# MADONAS NOVADA PAŠVALDĪBA IEPIRKUMU KOMISIJA

Par saraksti Nr.1 iepirkuma procedūrā – atklātā konkursā „**Sauleskalna un Kārļa ielas Sauleskalnā, Bērzaunes pagastā, Madonas novadā pārbūve**”, identifikācijas numurs MNP2017/45\_ERAf.

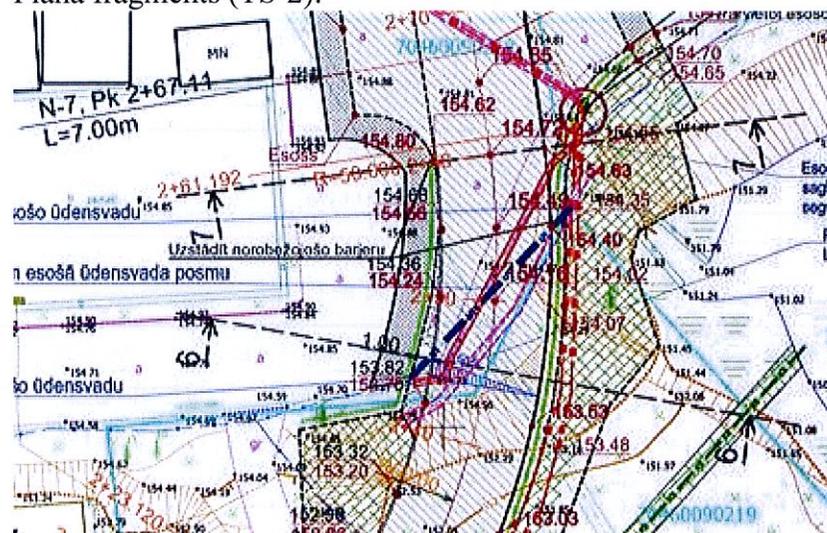
Izskatot rasējumus plānu (TS-2, attēls zemāk) un griezumus 6-6 (TS-6, attēls zemāk) un 7-7, plānā redzams, ka paredzēts uzstādīt drošības barjeras, savukārt griezumā tās nav norādītas. Ne darbu daudzumu sarakstā (poz. 1-7-6), ne projekta specifikācijās (7.4. Drošības barjeras uzstādīšana, nomaiņa vai atjaunošana) nav norādīts barjeru tips, noturēšanas klase un darba platums. Lūdzam precizēt vai šīs barjeras būs jāizbūvē. Ja tās ir paredzēts izbūvēt, tad norādīt barjeru tipu, noturēšanas klasi un darba platumu.

Nolikuma 3.pielikumā “Atlases prasības” noteikts, ka piedāvājumam ir jāpievieno dokumenti, kas apliecina barjeru atbilstību normatīvo aktu un iepirkuma procedūras dokumentu prasībām. Lai pretendents varētu iesniegt atbilstošu piedāvājumu, lūdzam noteikt prasības (noturēšanas klase, darba platums). (Plāna fragments un griezumus pielikumā.)

Projektētājs skaidro, ka pēc LVS 94:2012 4.2.punkta: "Barjerai jāatbilst diviem galvenajiem transportlīdzekļu norobežošanas kritērijiem, ko raksturo barjeru veiktspējas līmeņi: Noturēšanas un deformēšanās līmenis, kas noteikts ar darba platumu."

Projektā paredzēts Izbūvēt viopusējas metāla drošības barjeras ar noturēšanas klasi N2 un darba platuma līmeņu klasi W3 (W=1,1m).
